OBJETO:	Modificación en las obras de regulación del cauce Barranco Salado en Caparroso
REFERENCIA:	Código Expediente: 0003-0102-2024-001841
Tipo de Expediente:	
UNIDAD GESTORA:	Departamento de Desarrollo Rural y Medio Ambiente Servicio de Biodiversidad y Gestión Piscícola Sección de Gestión Piscícola Tfno.: 848 421 488 Dirección: González Tablas 9, Baja 31005 Pamplona Correo-Electrónico: medio.fluvial@navarra.es

Con fecha 09/10/2024, el AYUNTAMIENTO DE CAPARROSO presentó en el registro de este Departamento, con número de entrada en registro 2024/1348936, una solicitud de informe con respecto a una modificación en las obras de regulación del cauce del barranco Salado en Caparroso.

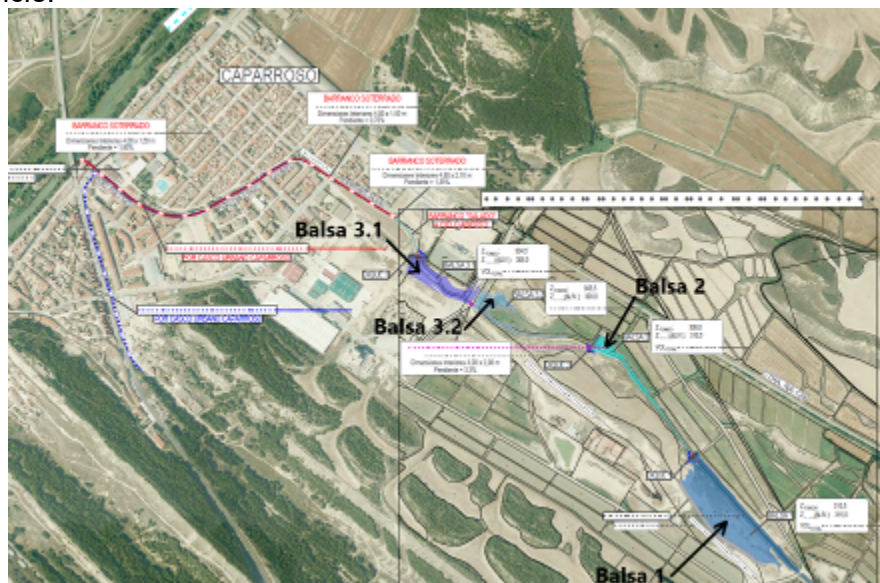
- El empleo de hormigón en la construcción de los diques dará más estabilidad y seguridad a la estructura.
- Por el contrario, el uso de hormigón aumentará el impacto ambiental y paisajístico de los diques, que inicialmente incluían la revegetación del talud de aguas abajo.
- Los datos de volúmenes de las balsas y de altitud de sus cotas de coronación son idénticos a los iniciales. Como inicialmente se planteaba construir los diques con material excavado de las zonas que fuesen a cubrir los terrenos de las balsas y, los volúmenes máximos embalsados son idénticos a los iniciales, se entiende que se prevé su excavación. Por el importante volumen de tierras que se generará, deberá estar previsto su depósito en terreno autorizado y conforme a la normativa vigente.

- El condicionado del expediente 0003-0102-2023-001883.
- Por el importante volumen de tierras que se generará en las excavaciones de las balsas, deberá estar previsto su depósito en terreno autorizado y conforme a la normativa vigente.
- Para minimizar el efecto ambiental y paisajístico de la modificación, se propone que el proyecto definitivo incluya la plantación de vegetación arbustiva o arbórea (tamarices, saucos...) en las márgenes del barranco aguas abajo del cuenco amortiguador de cada dique (donde ya no afecte al mantenimiento de la infraestructura) y en una longitud mínima de 10 metros (aproximadamente el doble de la altura del dique).
